廃炉発官 30 第 267 号
平成 31 年 1 月 18 日

福島第一原子力発電所 特定原子力施設に係る実施計画 変更認可申請書の
一部補正について

1号機原子炉建屋オペレーティングフロア床上のガレキの一部撤去に関する審査の進捗に伴い、下記の通り補正を行う。

添付資料－10－4 福島第一原子力発電所1号機原子炉建屋オペレーティングフロア床上のガレキの一部撤去について

図1 屋根伏図（上弦面）

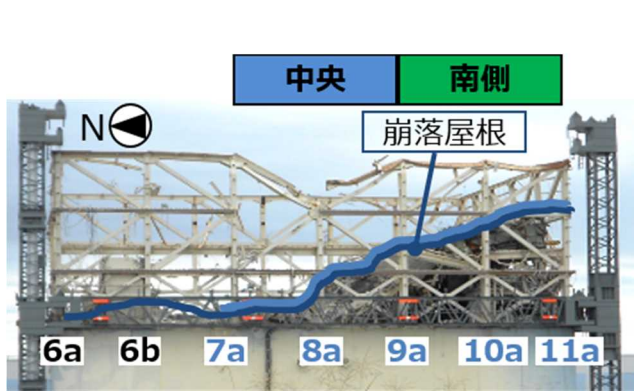
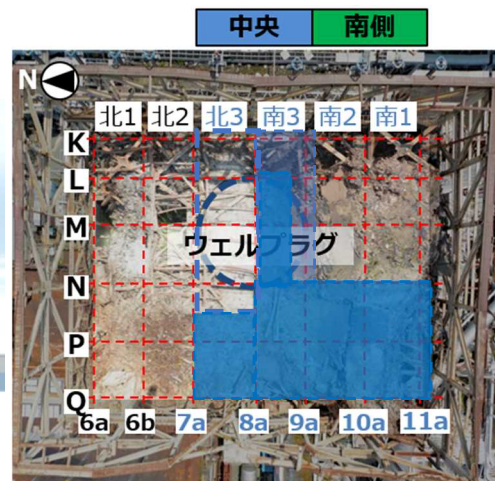
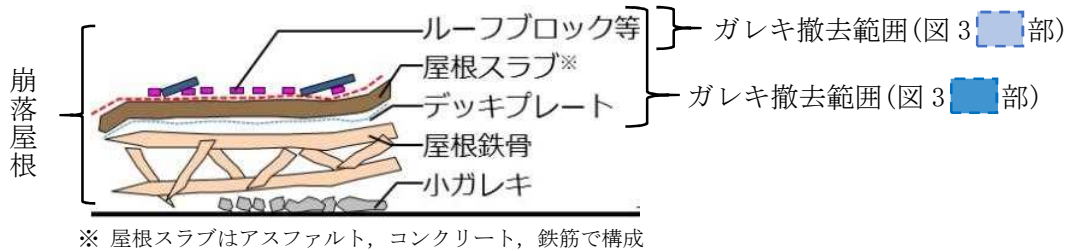
- ・ガレキ撤去範囲の記載の適正化

本資料にて対象となる範囲は図1～3の通り、7a通り以南の範囲のガレキとする。（オペフロ外周の鉄骨を除く）

また、撤去するガレキは、図1—①の範囲においては図4におけるルーフブロック等、屋根スラブ、デッキプレートとする。図1—②の範囲はルーフブロック等を撤去する。

図1 オペフロ床上のガレキ撤去範囲

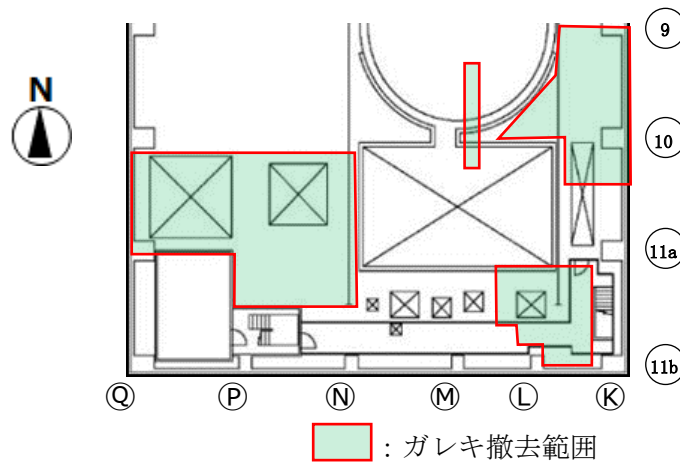
- ・切断に関する記載の適正化

対象となる範囲は図1の通り。その他の範囲については必要に応じて計画が纏まり次第、別途申請する。
